## BOLETIM TÉCNICO DPAT 2009/036 – TRATORES AGRALE

### ASSUNTO: CJ LANTERNA PISCA LATERAL / CABO LIGAÇÃO TRASEIRO DIREITO / CABO LIGAÇÃO TRASEIRO ESQUERDO

- TRATOR BX 6110 / BX 6150 (TODA LINHA)

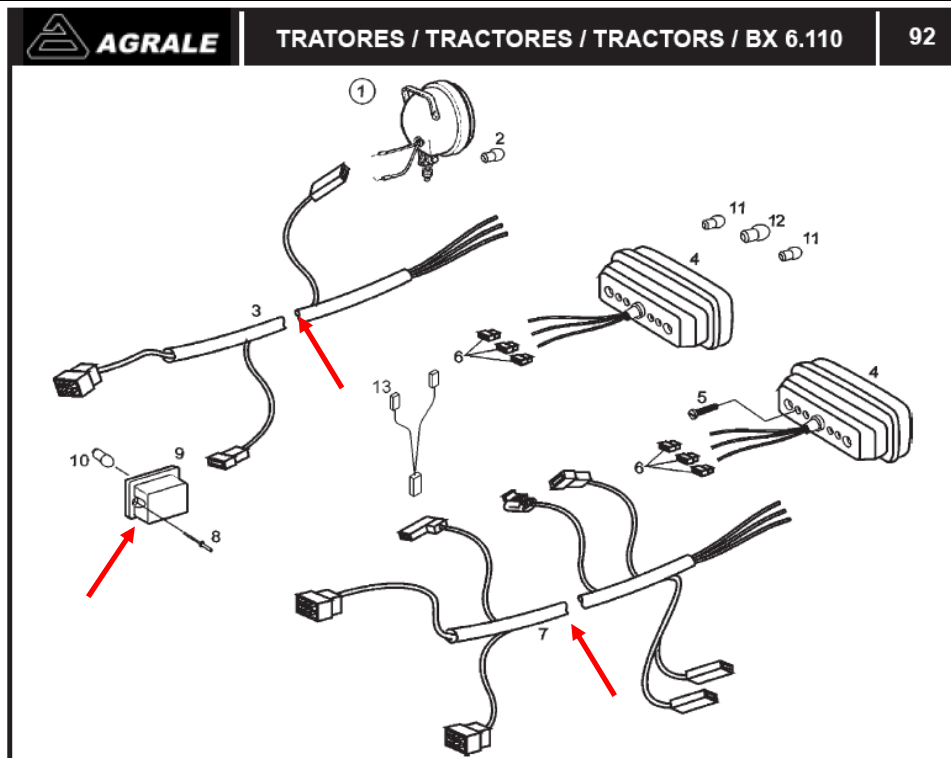
Informamos a modificação no sistema elétrico dos Tratores BX 6110, e BX 6150, conforme aplicação, relação de peças e fotos abaixo:

**6009.011.013.00.5**  
**Cj lanterna do pisca lateral**

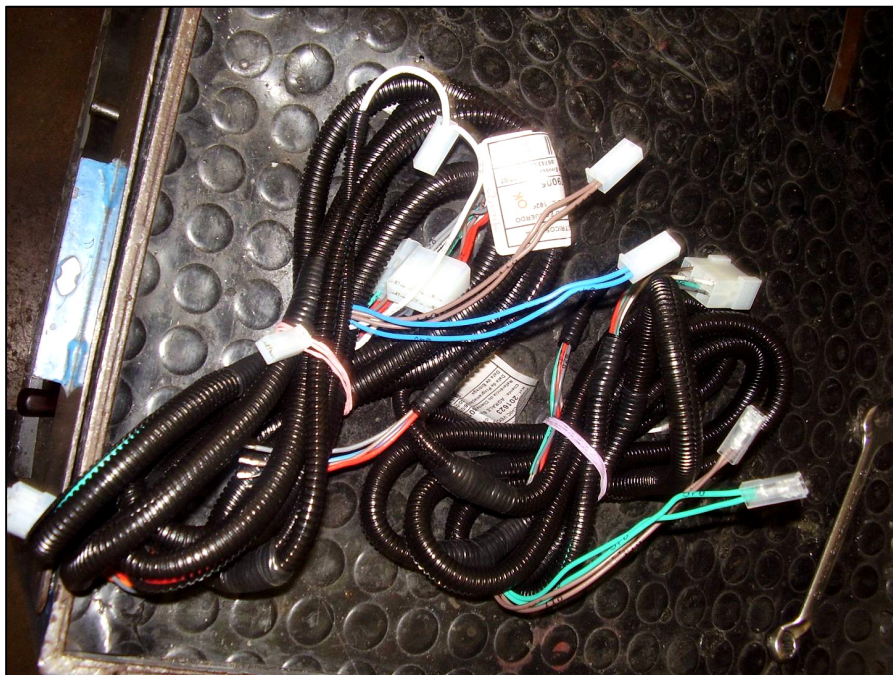
8013.111.019.00.1	Cj sinaleira lateral	02 peças
8013.111.049.00.8	Cabo ligação traseiro esquerdo	01 peça
8013.111.050.00.6	Cabo ligação traseiro direito	01 peça

6009.011.013.00.5	Cj lanterna do pisca lateral	02 peças
8013.111.079.00.5	Cabo ligação traseiro esquerdo	01 peça
8013.111.080.00.3	Cabo ligação traseiro direito	01 peça

- ▶ As peças retiradas **permanecem** para reposição Nos tratores já comercializados.
- ▶ As peças acrescentadas **não são intercambiáveis** para os tratores já comercializados.
- ▶ Esta modificação ocorreu a partir dos seguintes tratores:
  - ▶ **TRATOR BX 6110 : B0019757 em diante.**
  - ▶ **TRATOR BX 6150 : R0041777 ; R0041817 em diante.**
